DODATEK Č. 1 SMLOUVY O DÍLO

Investiční akce: „Stavební úpravy společenského centra Bystrc“

STAVBA: „Stavební úpravy společenského centra Bystre“			1
ÚSEK: Stavební úpravy vnitřní-ostatní konstrukce-bourání			
NÁVRH NA OCENĚNÍ ZMĚNY	NÁVRH NA OZNÁMENÍ Č.: 1		
Popis : Bourání konstrukcí	PŘÍKAZ KE ZMĚNĚ Č.:		
Odstranění podhledů s azbestem, doplnění SDK			
KOMU: OI	OD: Hrušecká stavební spol. s r.o.	DATUM: 7.6.2017	
ODESLÁNO:	POŠTOU: _____	KURÝR: _____	OSOBNĚ: lukas.cvetler@hrusecka.cz
PŘEDMĚT ZMĚNY: odstranění podhledů obsahující azbestocementové částice DOTČENÉ MÍSTO: Stavební úpravy společenského centra Bystre, bourací práce, podhledy ODKAZ NA VÝKRESY: Projektová dokumentace pro výběr zhotovitele zpracovaná spol. MENHIR projekt, s.r.o. ODKAZ NA SOUPIS PRACÍ: viz položkový rozpočet ZL1 – (se zohledněním VCP a MNP) viz příloha ODKAZ NA JINOU ČÁST SMLOUVY:			
NÁVRH OCENĚNĚNÍ:			
	Cena bez DPH	DPH	Cena s DPH
Vícepráce:	371.769,41 Kč	78.071,58 Kč	449.840,99 Kč
Méněpráce:	24.124,36 Kč	5.066,12 Kč	29.190,48 Kč

Objekt: **SO 02 VCP Změnový list č.1**

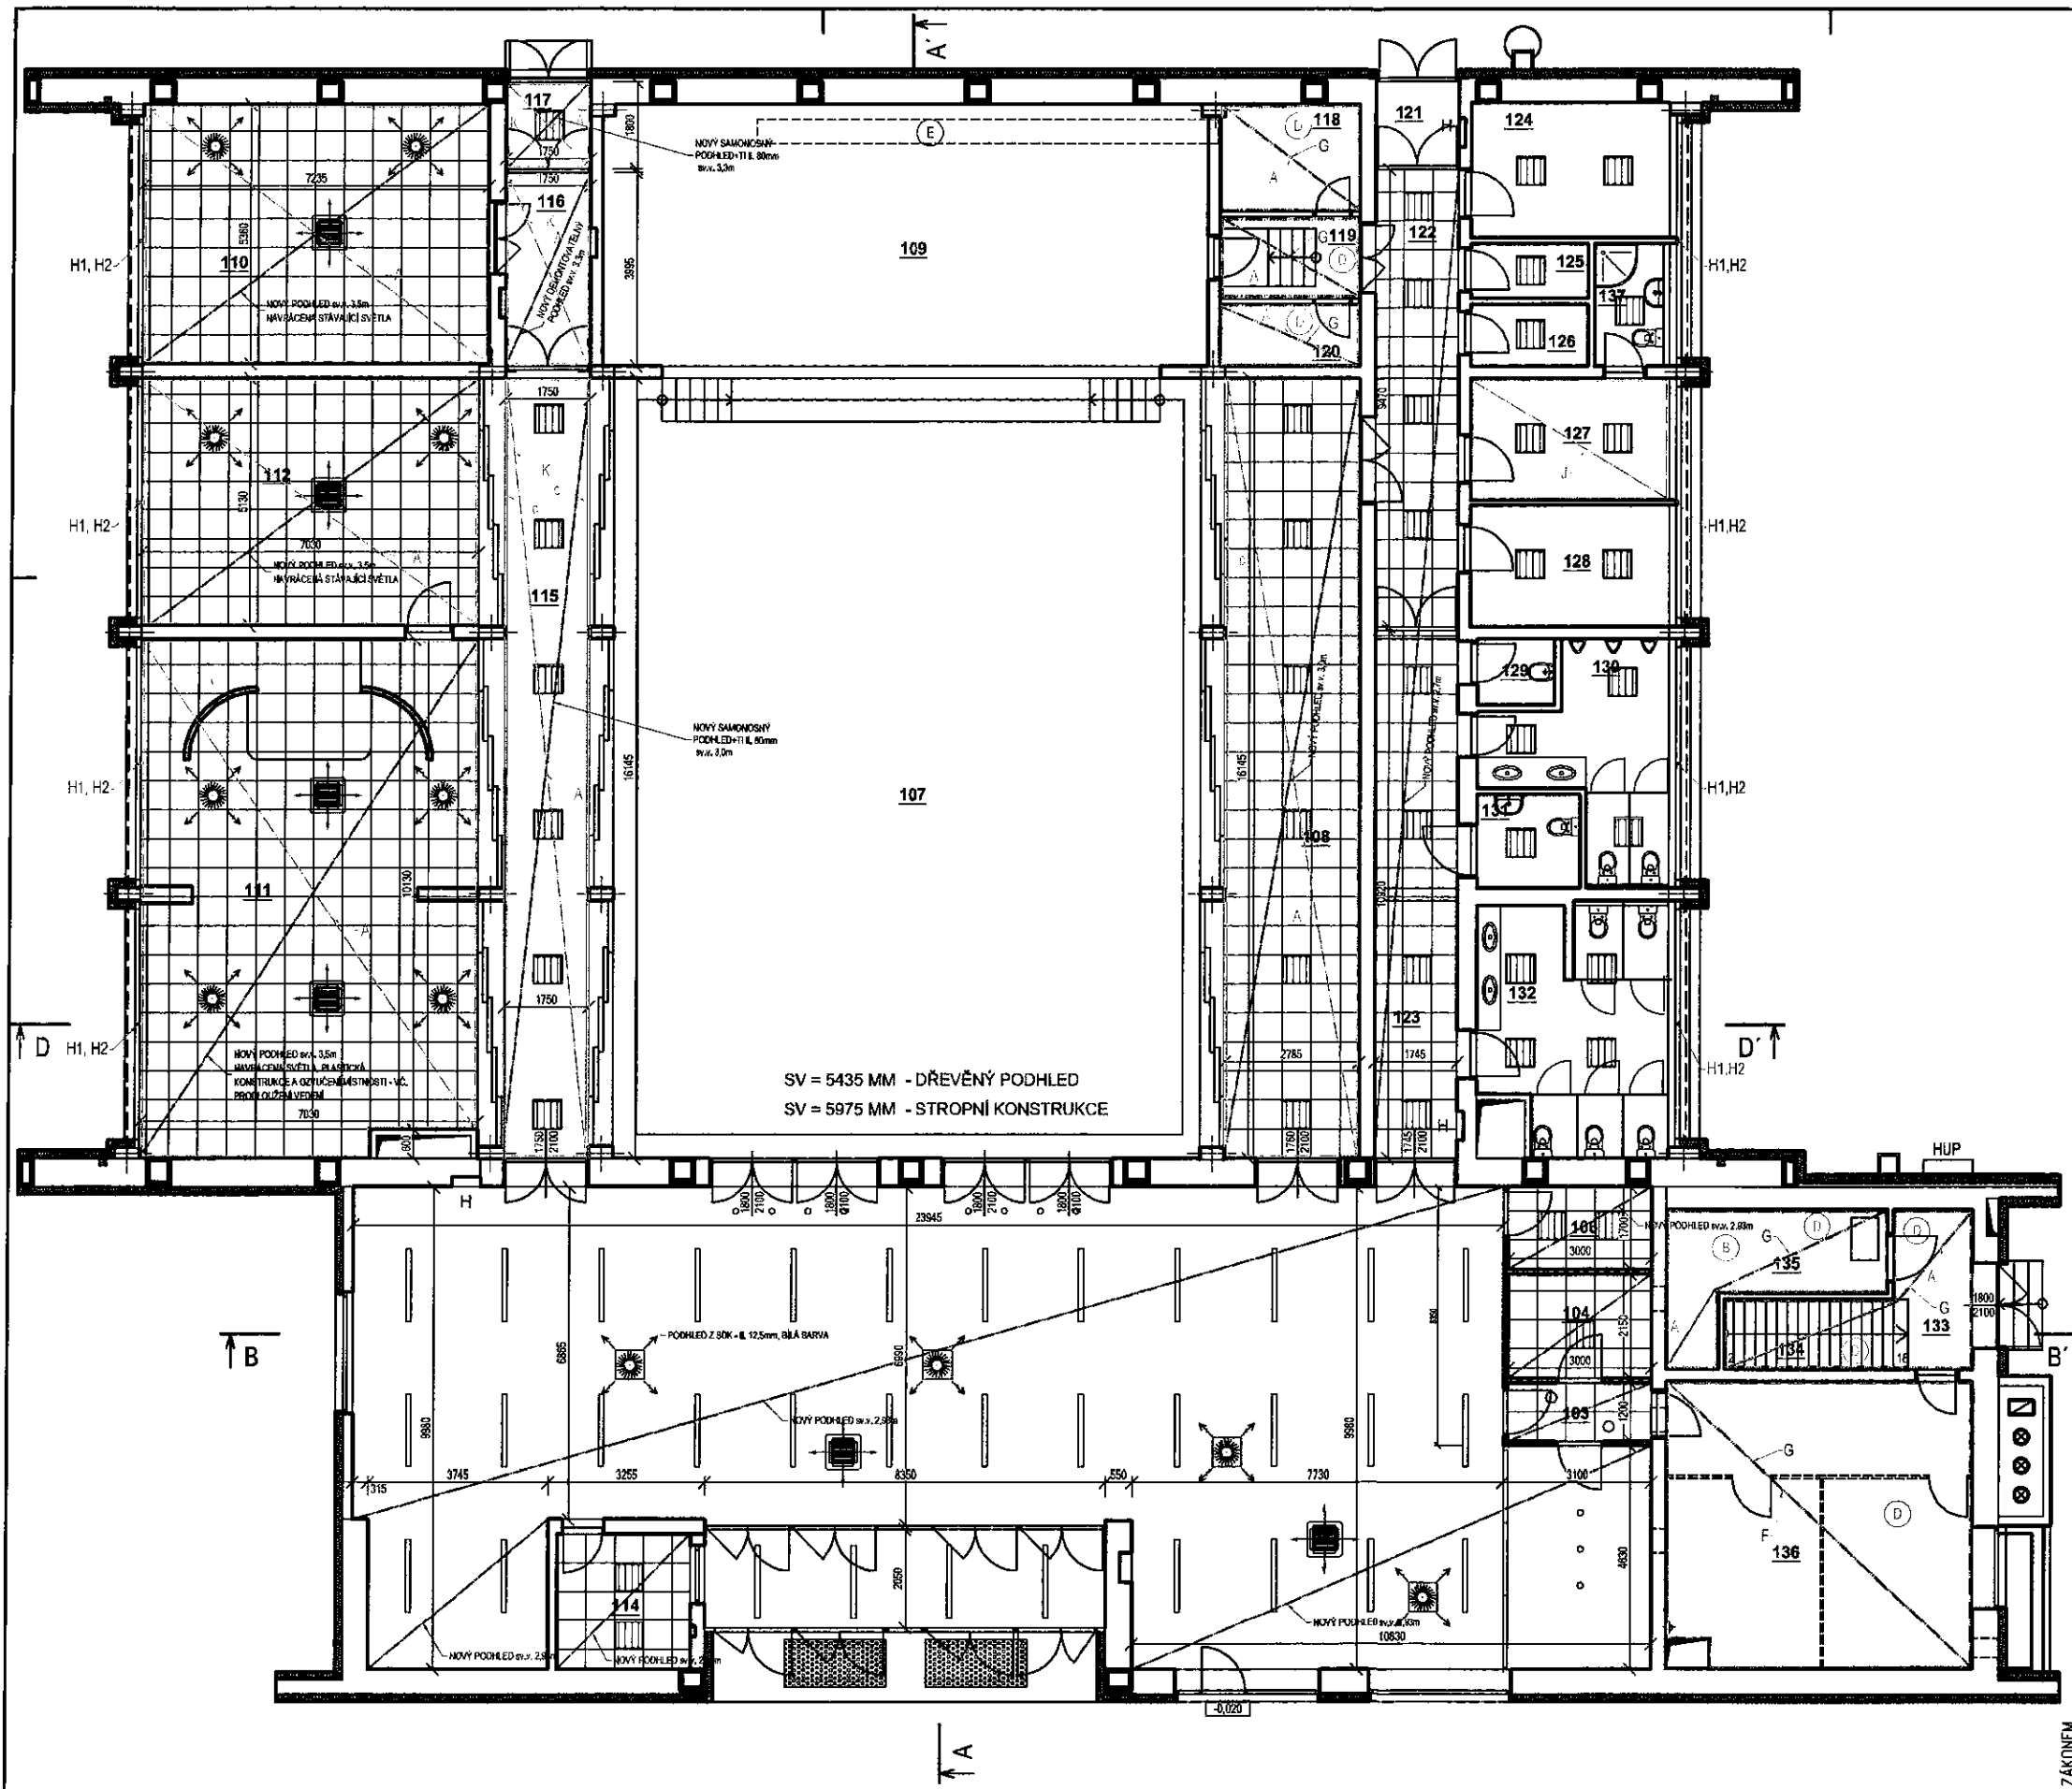
- SVĚTLIDLA V M.Č. 110, 111, 112 BUDOU STÁVAJÍCÍ PO DEMONTÁŽI SVĚTEL A PLASTICKÉHO RÁMU V PODHLEDU M.Č.111 BUDOU PO NOVÉ MONTÁŽI SDK PODHLEDU ZPĚTNĚ NAVRÁCENY S PRODLOUŽENÍM STÁVAJÍCÍCH KABELŮ.
- V M.Č. 111 BUDOU DEMONTOVÁNY REPRODUKTORY OZVUČENÍ, ULOŽENY PRO ZPĚTNOU MONTÁŽ, PO MONTÁŽI NOVÉHO SDK PODHLEDU ZPĚTNĚ MONTOVÁNY VČ. PRODLOUŽENÍ KABELŮ.
- V M.Č. 116 BUDE OSAZENO NOVÉ NÁSTĚNNÉ SVĚTLIDLO, S TÍM, ŽE BUDE MONTOVÁNO AŽ PO MONTÁŽI DEMONTOVATELNÉHO PODHLEDU V CHODBĚ S URČENÍM RÁDIUSU OTEVÍRÁNÍ.
- PŘI PROVÁDĚNÍ OTVORŮ DO STŘEŠNÍHO PLÁŠTĚ BUDE PŘÍZVÁNA ODBORNÁ FIRMA (EKOLSAN,CZ, s.r.o.)

- A DEMONTÁŽ OPLÁŠTĚNÍ EZALITU S AZBESTEM
- B DEMONTÁŽ SVISLÉHO OPLÁŠTĚNÍ ROZVADĚČŮ V MÍSTN. 135 -NAHRADIT SDK cca 3 m²
- C DEMONTÁŽ SVISLÝCH ČÁSTÍ DESEK EZALITU S AZBESTEM VÝŠKA SVISLÉHO OPLÁŠTĚNÍ, OD STROPU, 650 mm
- D DEMONTÁŽ A ZPĚTNÁ MONTÁŽ SVĚTEL ELEKTRO M.Č. 118, 119, 120, 133, 134, 135, 136
- E VZT KOTVIT DO STĚNY
- F DEMONTÁŽ DŘEVĚNÝCH PODHLEDŮ VČETNĚ ROŠTU
- G MONTÁŽ NOVÉHO SDK PODHLEDU + MALBA M.Č. 118, 119, 120, 133, 134, 135, 136
- H1 VLOŽENÍ SVISLÉHO ROZŠÍROVACÍHO PROFILU ŠÍŘKY 40 mm
- H2 MOŽNOST VLOŽENÍ VODOROVNÉHO ROZŠÍROVACÍHO PROFILU ŠÍŘKY 0-20 mm
- J V M.Č. 127 NEDOCHÁZÍ K ODSTRANĚNÍ SDK PODHLEDU, PODHLED SE V MÍSTN. MENACHÁŽÍ
- K V M.Č. 115, 116, 117 NEDOCHÁZÍ K ODSTRANĚNÍ HURDIS, HURDIS SE V DANÝCH MÍSTNOSTECH MENACHÁŽÍ

REVIZE č.1
